## 質問回答書

(第1回 回答日：令和4年5月13日)

年度	平成19年度		
工事名	奥山埋立処分地ガス抜き孔設置工事		
場所	京都府城陽市寺田奥山 地内		
図面名	計画平面図		
縮尺	1:500	図面番号	3
単位	m	整理番号	3

# ガス抜設備構造断面図

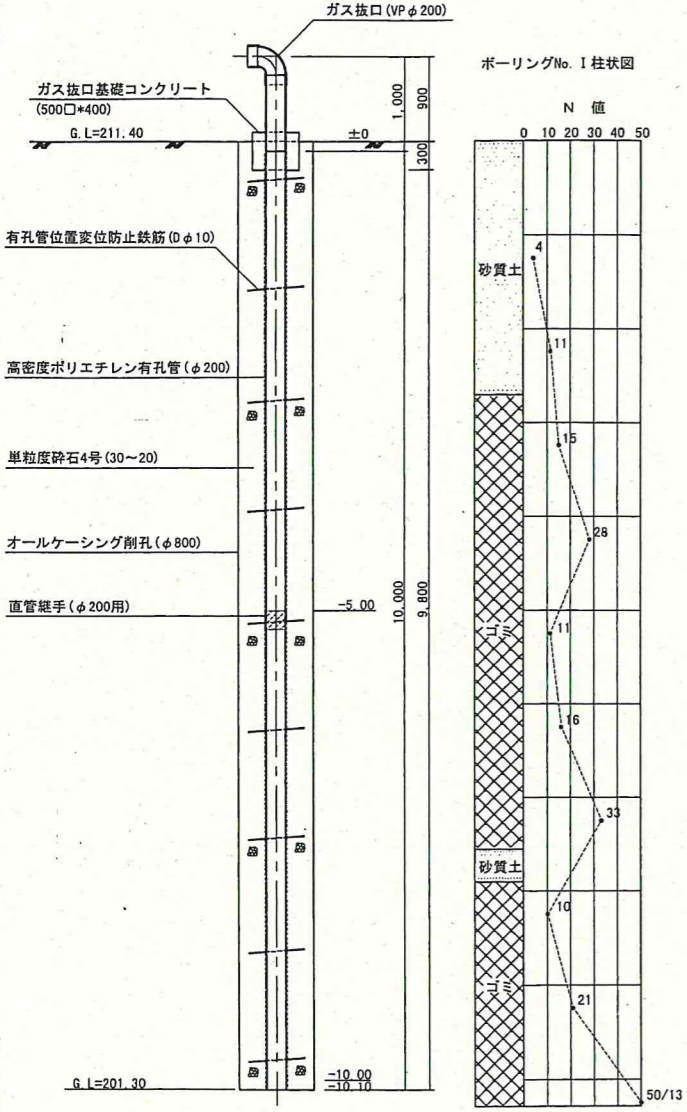
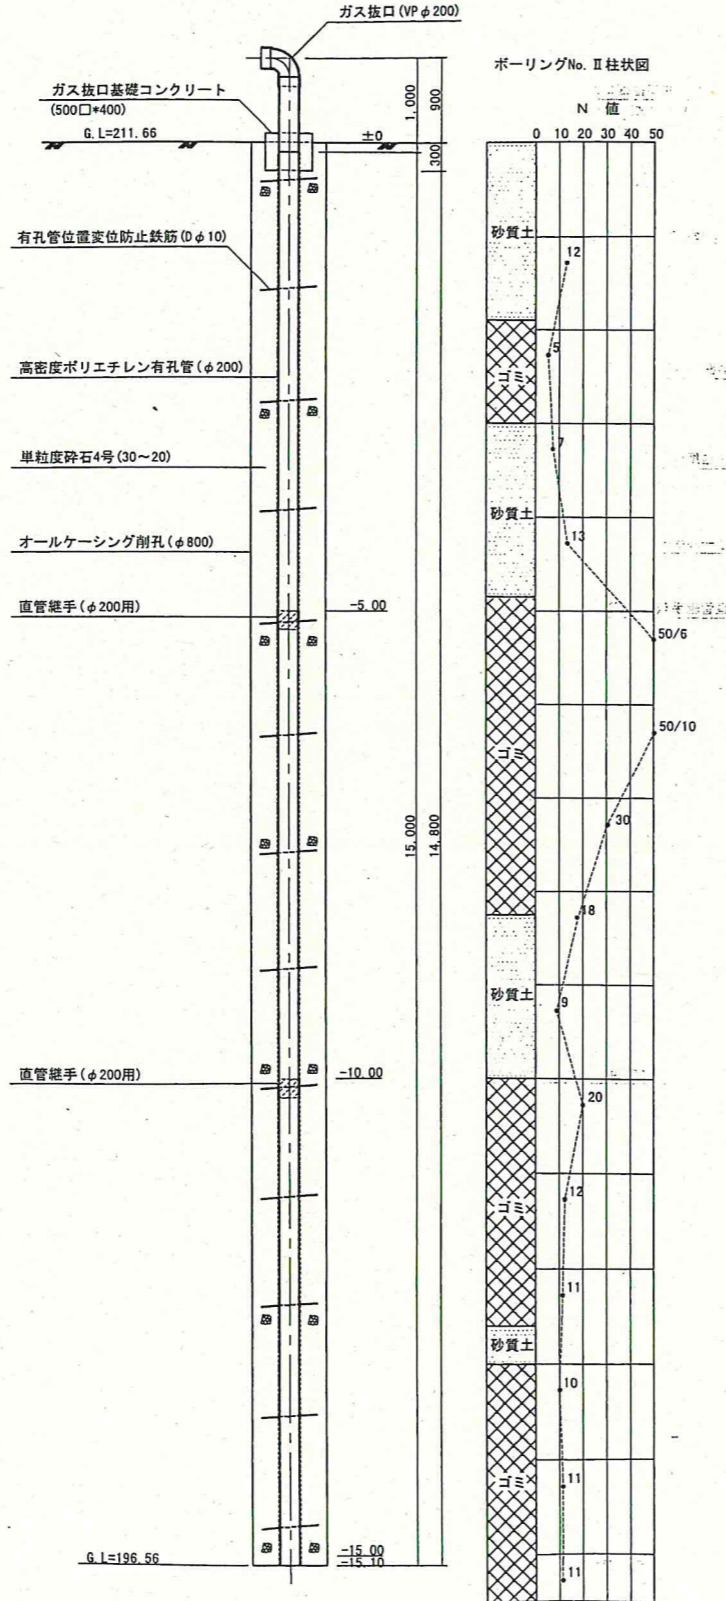
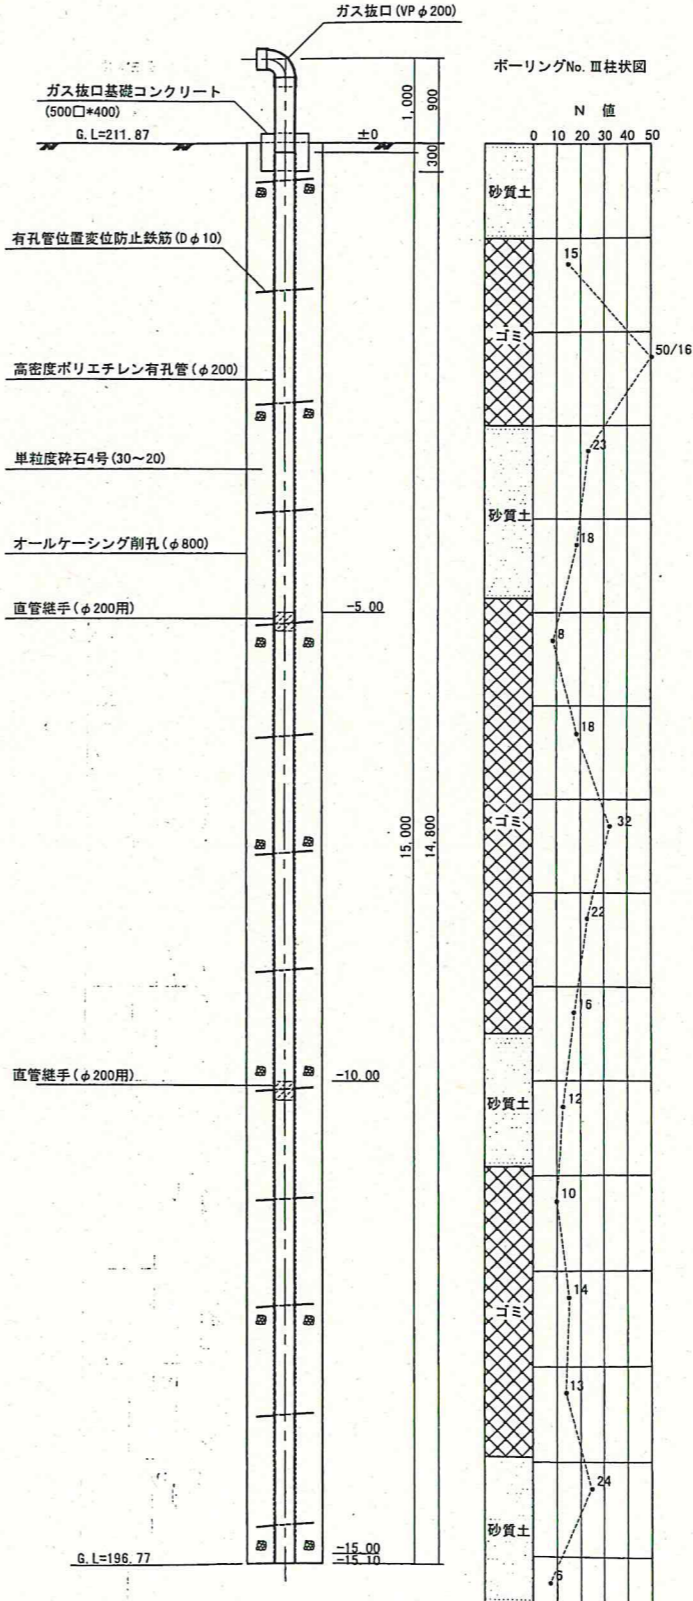
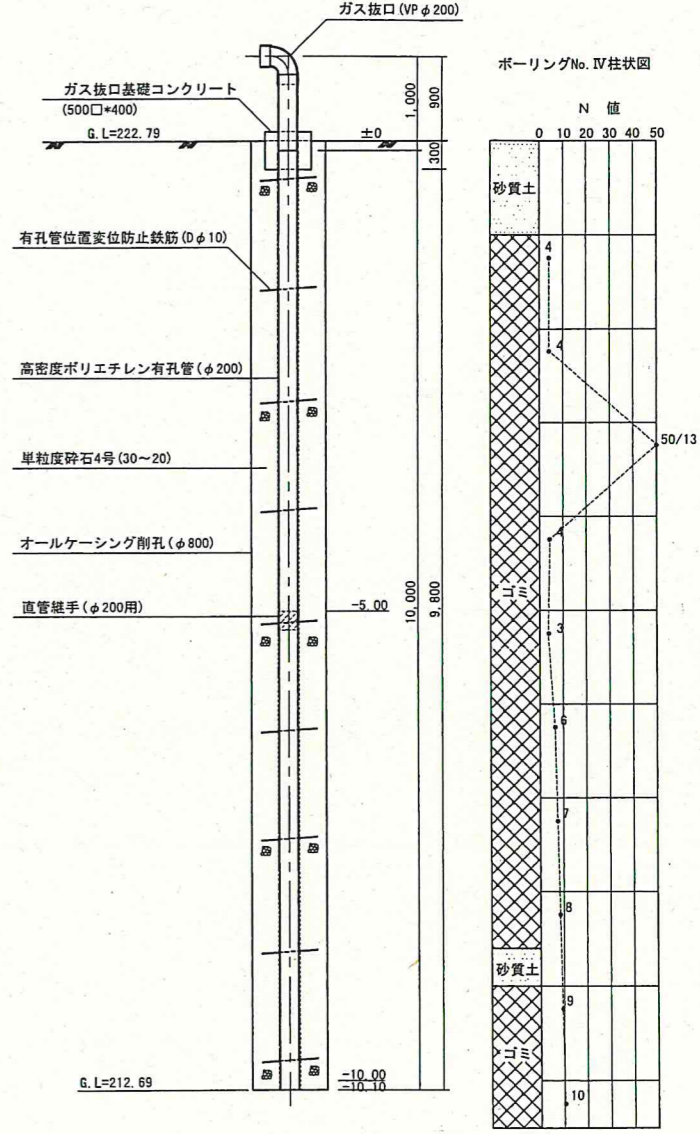
番号	質問事項		回答
1	実施要領 P6 5. (1)	業務実施方針、評価テーマに対する技術提案及び事業計画書の様式について、「A3 横長 1 枚」及び「A3 横長 2 枚以内」との記載がありますが、片面印刷又は両面印刷の指定はありますでしょうか。	片面印刷とします。
2	実施要領 P6 5. (1)、(2)	業務実施方針及び事業計画書について、文字のポイント数等の指定はありますでしょうか。	技術提案書と同様に、基本的には 10.5 ポイント以上とします(図表内の文字は除く)。
3	特記仕様書 P4 5. (1) 1)	「測定場所: 縦型ガス抜き管 4 箇所」との記載がありますが、縦型ガス抜き管 4 箇所の位置及び構造をご教示願います。	位置及び構造について、別添の資料を参照してください。
4	特記仕様書 P5 5. (3) 3)	「自社と関わりのある有識者を選定のうえ」との記載がありますが、何名程度の有識者を想定されているかご教示願います。	有識者の人数も含めて提案してください。組合では、廃棄物部門、環境アセスや水環境等に精通している有識者を想定しています。
5	評価基準 P2 3. (2)	「配置技術者 1 件あたりの基礎配点」において、「その他担当者」の記載がありますが、本業務ではその他担当者の業務経歴の提出は不要との理解で良いでしょうか。	その他担当者に配置される技術者の業務実績は不要です。 管理技術者、照査技術者又は主担当技術者に配置される技術者が、過去に「その他担当者」として実績を有する場合でその経歴の評価を希望する場合は、確認できる資料を提出してください。
6	様式集・記載要綱 P21 3. (5)	業務実績を証明する書類はテクリスだけでも問題ないでしょうか。	業務実績の確認において、その業務を同種又は類似業務に区分することができるよう、業務の概要がわかる書類を提出してください。
